Avis IRSN/2018-00020

Objet : EDF - REP - INB 86 - Centrale nucléaire du Blayais - Réacteur n°2  
Programme de travaux et contrôles prévus pour renouvellement du  
combustible de 2018.

Figure 1 : Localisation d'un tube de drain dans une boîte à eau d'un générateur de vapeur

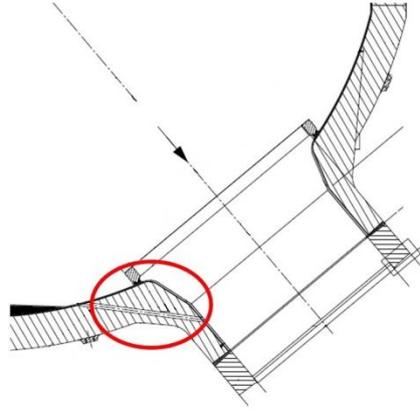
Lors de la visite partielle du réacteur en 2015, l'exploitant du Blayais a détecté deux déformations sur les tubes de drain de la boîte à eau, côté branche chaude, du générateur de vapeur (GV) n° 1 et côté branche froide du GV n° 2. Lors de la visite partielle de 2017, une

évolution de la déformation du tube de drain du GV n° 1 a été détectée. Les drains de purge permettent la vidange de la boîte à eau du GV vers la tuyauterie primaire (voir la figure 1 en annexe 2). Les drains de la boîte à eau sont constitués d'un orifice dans lequel est introduit un tube en acier inoxydable<sup>1</sup> soudé à ses deux extrémités. Les déformations sont localisées au niveau du tube de drain.

EDF a programmé de réaliser la réparation de ces déformations au cours de l'arrêt pour renouvellement du combustible de 2018 du réacteur n° 2 de la centrale nucléaire du Blayais. Pour EDF, les déformations des tubes de drain résultent d'une montée en pression par « effet chaudière<sup>2</sup> » lié à l'échauffement d'une quantité d'eau résiduelle piégée dans l'interstice entre le tube de drain et les alésages. Pour l'IRSN, des gonflements successifs ou déformations progressives des tubes de drains des GV peuvent être occasionnés par un « effet chaudière » résultant d'une anomalie de fabrication (présence d'eau résiduelle), ou d'une fissuration de la soudure du tube de drain associé à un effet « valve » ; cet effet a déjà été observé pour des tubes de GV fissurés et déformés dans l'alésage de la plaque tubulaire. Si lors des expertises réalisées en 2015 et 2017, EDF n'a pas détecté (à froid ou à température ambiante) la présence de fissuration au niveau de la soudure ou du tube de drain, l'IRSN estime qu'il est possible que des fissures soient uniquement présentes et actives lorsque le réacteur est en fonctionnement, et que les contrôles mis en œuvre par EDF ne permettent pas de détecter ces fissurations à froid. L'IRSN estime ces réparations nécessaires.

Les opérations d'usinage du tube de drain vont conduire à la génération de chutes de matière (copeaux métalliques). Les choix d'outillages et de leur mise en œuvre, actuellement toujours en cours de qualification, influent sur la taille des copeaux et le risque de dispersion éventuelle. **Pour l'IRSN, EDF doit mettre en œuvre un procédé approprié permettant l'aspiration de l'ensemble des copeaux générés par l'intervention afin d'éviter que ceux-ci ne restent piégés après l'installation d'un nouveau tube de drain, ou ne génèrent des corps migrants dans le circuit primaire du réacteur. Ce point fait l'objet de la recommandation n° 2 en annexe n° 1.**

L'IRSN recommande qu'EDF mette en œuvre un procédé approprié permettant l'aspiration de l'ensemble des copeaux générés par l'intervention afin d'éviter que ceux-ci ne restent piégés après l'installation d'un nouveau tube de drain, ou ne génèrent des corps migrants dans le circuit primaire du réacteur.
